改善箇所説明図

基準不適合発生箇所

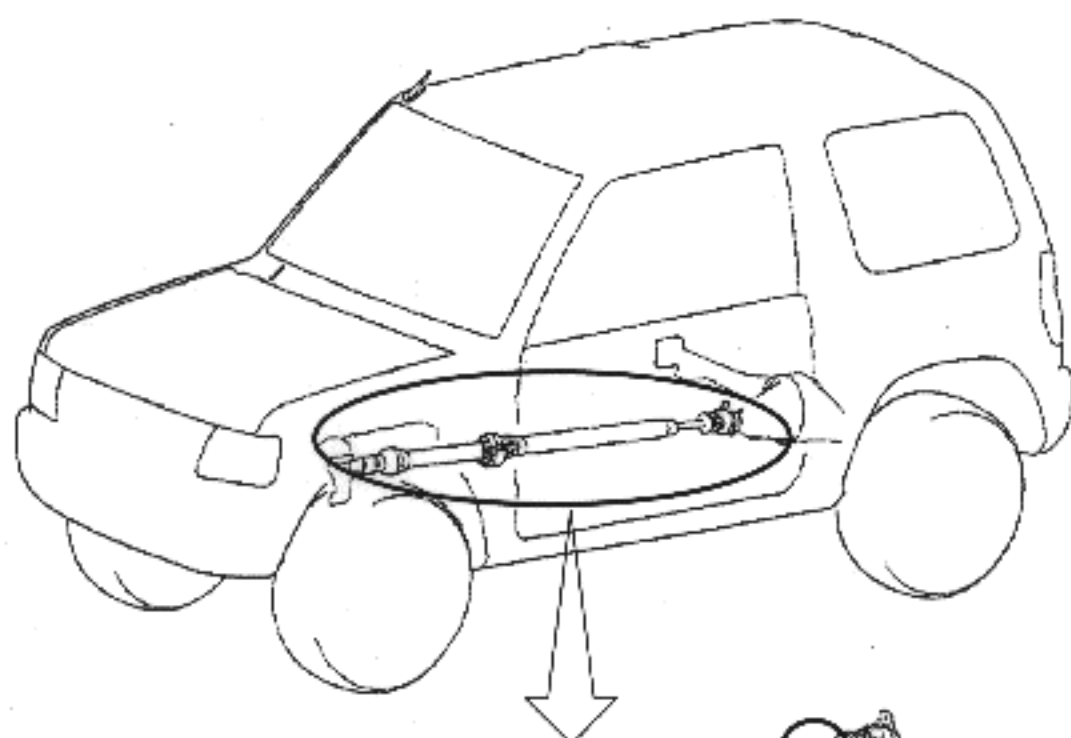
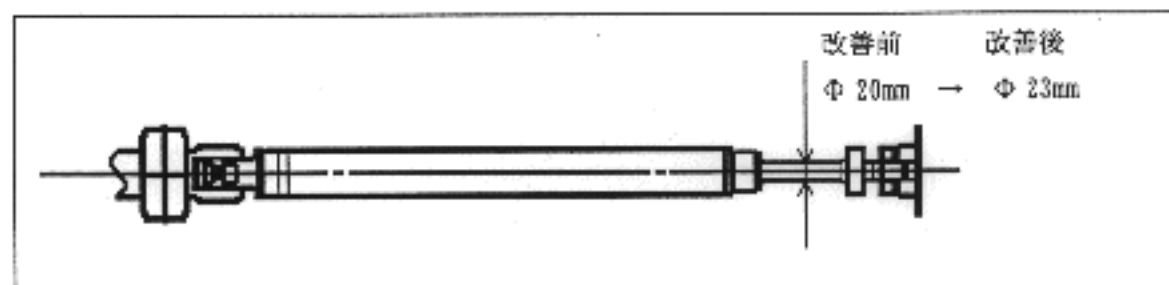
プロペラシャフトにおいて、重量のバランスが不適切なものであるため、そのままの状態で使用を続けると、走行中にプロペラシャフト後端部に曲がりが発生するため、スプライン部から外れ、走行不能となるおそれがある。

なお、最悪の場合、燃料タンクを破損させるおそれがある。

全車両、当該プロペラシャフトを対策品に交換する。

識別：エンジンルームの銘板の右側に白または黄色のペイントを塗布する。
